Referencia: Expediente: LAM5678
Asunto: Comunicación Resolución No. 00391 del 20/03/2018

RESOLUCIÓN N° **00391**

Por la cual se resuelve un recurso de reposición y se toman otras determinaciones"

Figura 2.5 Áreas de Influencia Indirecta y Directa Físico-biótica del proyecto

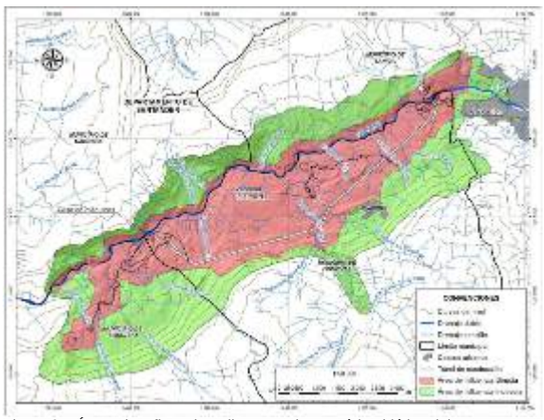
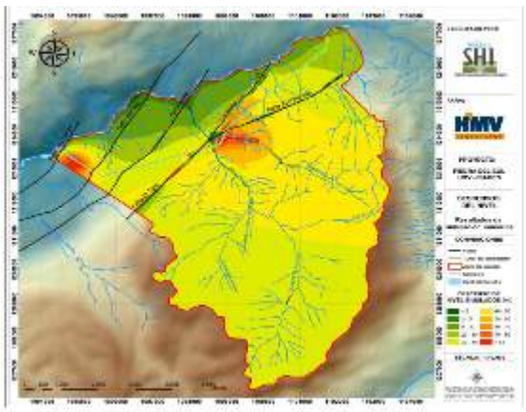
Además, una comparación entre la Figura 2.5 Áreas de Influencia Indirecta y Directa Físico-biótica del proyecto, presentado por la empresa en el capítulo 2, página 8 y la Figura 3.54 Zona de posible afectación del túnel de conducción. Escenario A (capitulo 3, página 139), muestra una incoherencia entre lo planteado como áreas de afectación en lo que respecta al recurso hídrico subterráneo. Se evidencia un análisis aislado y parcializado, excluyendo al casco urbano de Pinchote y la cuenca hidrológica de la quebrada La Pinchota del Área de Influencia Directa - AID, siendo estas, las áreas de mayor afectación por abatimiento de los niveles simulados.

Por lo anterior esta Autoridad considera que la metodología utilizada para llevar a cabo los modelos hidrogeológicos es adecuada. Sin embargo, existieron inconsistencias en la delimitación y justificación del área de influencia física del proyecto. En consecuencia, esta autoridad ratifica lo expuesto en la Resolución objeto de alzada.

Figura 2.5 Áreas de Influencia Indirecta y Directa Físico-biótica del proyecto.

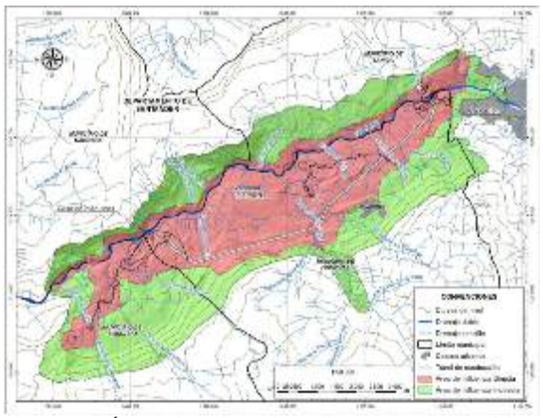
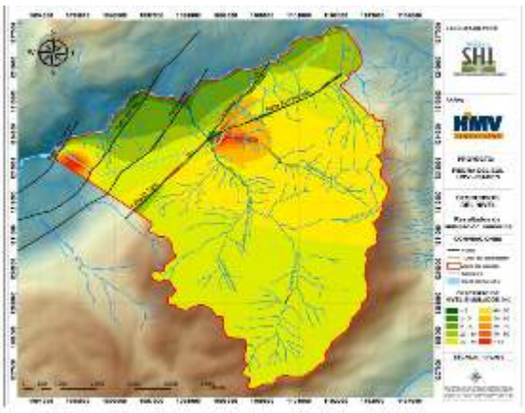
Para el componente hidrogeológico, no se estimó las extensiones en espacio, ni el tiempo de los impactos por la construcción del túnel, el tipo y la intensidad de abatimiento del recurso hídrico subterráneo, durante las distintas fases del proyecto, a partir del radio del cono de abatimiento generado por la construcción del túnel de 9,09 km.

Una comparación entre la Figura 2.5 Áreas de Influencia Indirecta y Directa Físico-biótica del proyecto, presentado por la empresa en el capítulo 2, página 8 y la Figura 3.54 *Zona de posible afectación del túnel de conducción. Escenario A* (capitulo 3, página 139), muestra una incoherencia entre lo planteado como áreas de afectación en lo que respecta al recurso hídrico subterráneo. Se evidencia un análisis aislado y parcializado, excluyendo al casco urbano de Pinchote y la cuenca hidrológica de la quebrada La Pinchota del área de influencia directa, siendo estas, las áreas de mayor afectación por abatimiento de los niveles simulados.

Figura 3. Comparativo de diseños de infraestructura

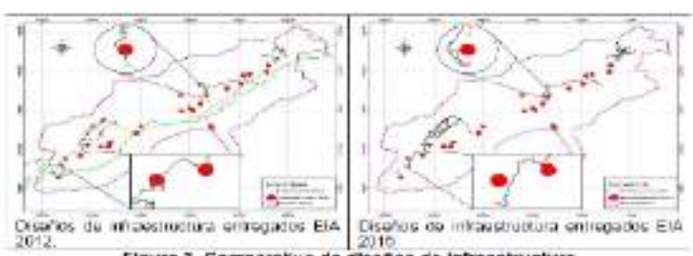
Lo anterior, demuestra como las Empresas Promotoras del Proyecto desde los diseños evitan impactos, como es en este caso la afectación de puntos de agua, precisamente por el reconocimiento de la situación delicada respecto al recurso y con el fin de evitar una afectación innecesaria (ver plano 2148-08-Cv-DW-067 del EIA con 4120-E1-102020 del 12 de agosto de 2011 y ver plano 16 "VIA A CASA DE MAQUINAS" del EIA con información adicional con radicado 2015006374-1-00 DEL 10 de febrero de 2015).

Figura 3.64 DHI para manantiales y quebradas y descensos simulados con el modelo numérico

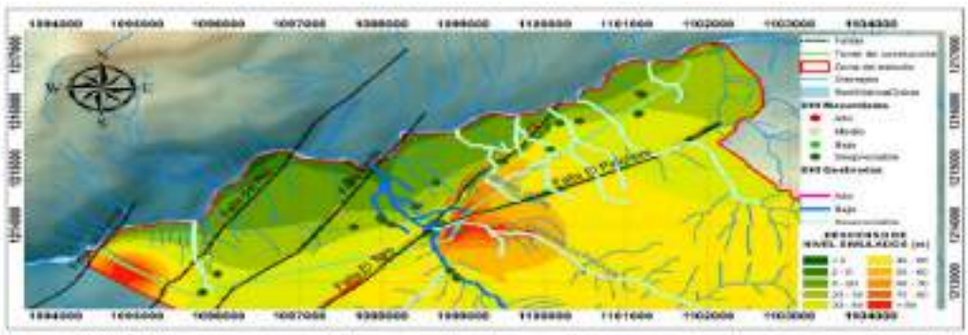
En cuanto el análisis de probabilidad de afectación de los puntos de agua subterráneos y fuentes superficiales de manera específica en el área de influencia del túnel a construir y resalta las conclusiones aportadas por la empresa de acuerdo con este análisis. En el sentido, de que se evidencia una probabilidad de afectación despreciable a los 29 manantiales identificados en la zona y baja a la quebrada La laja.

La comparación realizada en el documento (Figura 3.64; capitulo 3; página 156) y en el cual resalta la coherencia relativa entre el modelamiento numérico y el DHI, generando una alerta de monitoreo en la quebrada La Laja. Sin embargo, se evidencia ciertas incongruencias en el análisis comparativo. Por ejemplo: para la modelación matemática la mayor afectación por el abatimiento de niveles en la zona, se encuentra localizada en la confluencia de los sistemas de fallas de El Toro y El Pinchote, siendo la Quebrada La Pinchota, el drenaje con mayor afectación, mientras que el método DHI considera despreciable la afectación para este cuerpo de agua. Por otro lado, los manantiales se consideran de muy baja afectación (despreciable por utilizar el término propuesto) con la metodología DHI y en una zona con descensos entre 20 y 40 metros de abatimiento.

Figura 3.64 DHI para manantiales y quebradas y descensos simulados con el modelo numérico

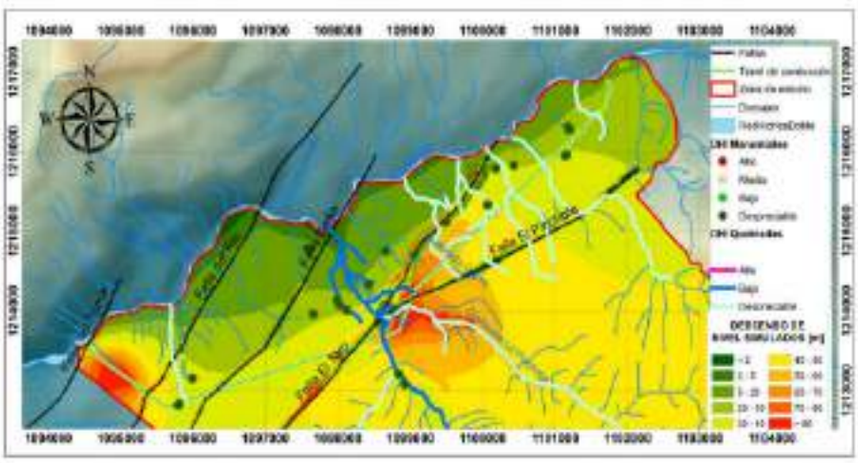
Por otro lado, los manantiales se consideran de muy baja afectación (despreciable por utilizar el término propuesto) con la metodología DHI en una zona con descensos entre 20 y 40 metros de abatimiento.

Figura 3.64 DHI para manantiales y quebradas y descensos simulados con el modelo numérico

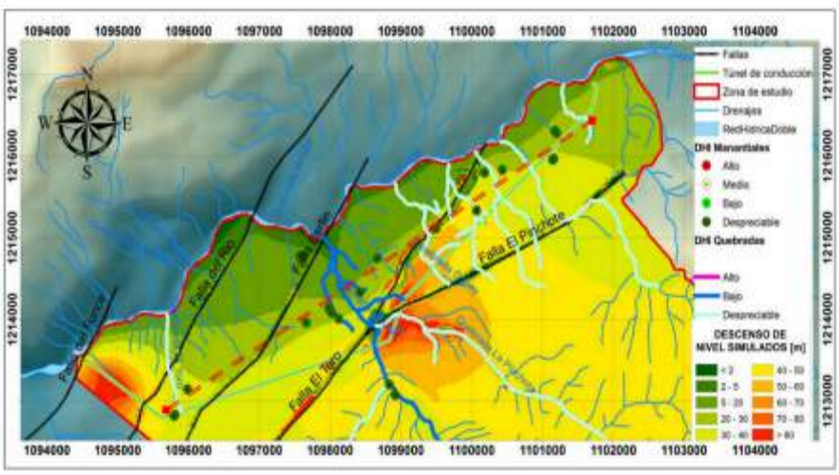
En relación con las variaciones del nivel freático la modelación numérica muestra un descenso en los niveles de 5 hasta 40 metros, sobre el corredor de descarga que conforman los manantiales inventariados y que son altamente sensibles a cualquier fluctuación por mínima que esta sea. Este impacto tendría un carácter irreversible si se tiene en cuenta la descripción presentada en el Estudio de Impacto Ambiental- EIA, por lo que su importancia estaría en crítico. Ahora bien, el análisis con el método DHI considera despreciable la afectación para los cuerpos de agua y los manantiales, por lo que la importancia de este impacto estaría como bajo a muy bajo. Razón por la cual, esta Autoridad no encuentra coherencia en los resultados presentados.

Figura 2.5 Áreas de Influencia Indirecta y Directa Físico-biótica del proyecto.

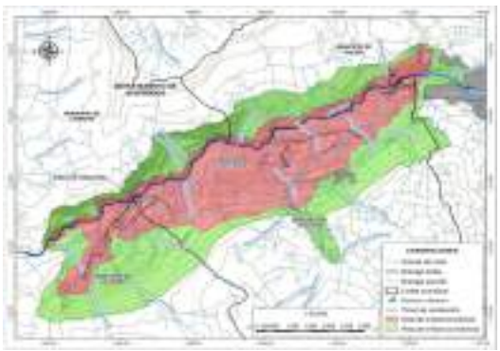
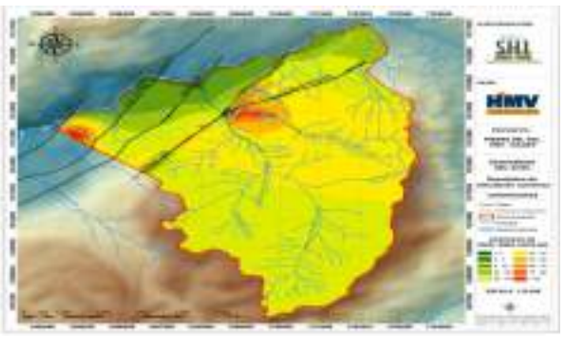
Además, una comparación entre la Figura 2.5 *Áreas de Influencia Indirecta y Directa Físico-biótica del proyecto*, presentado por la empresa en el capítulo 2, página 8 y la Figura 3.54 *Zona de posible afectación del túnel de conducción. Escenario A* (capitulo 3, página 139), muestra una incoherencia entre lo planteado como áreas de afectación en lo que respecta al recurso hídrico subterráneo. Se evidencia un análisis aislado y parcializado, excluyendo al casco urbano de Pinchote y la cuenca hidrológica de la quebrada La Pinchota del área de influencia directa, siendo estas, las áreas de mayor afectación por abatimiento de los niveles simulados.
